附件

1. 大樑後懸變更方式	☐ 加長 ☒ 截短 ☐ 型式變更 ☐ 其它
2. 大樑後懸長度	原廠底盤大樑後懸長度 <u>1810</u> mm 大樑後懸經變更後長度 <u>1100</u> mm

二.變更後大樑後懸詳細圖：(請以圖示表示變更處之結構與尺寸)

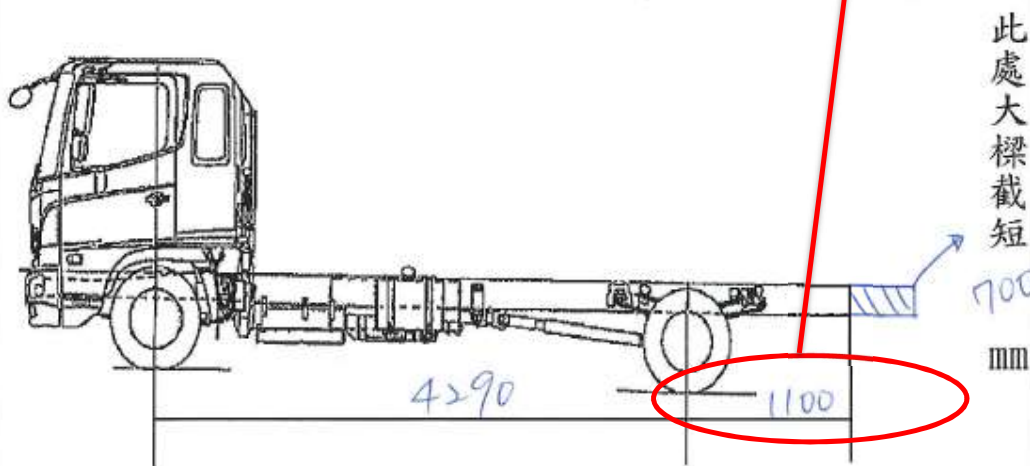
車輛後懸部份大樑變更規格比較表與車輛後懸部份大樑變更詳細圖驗算錯誤，宣告為 1100mm 有誤，正確應等於 1110mm。
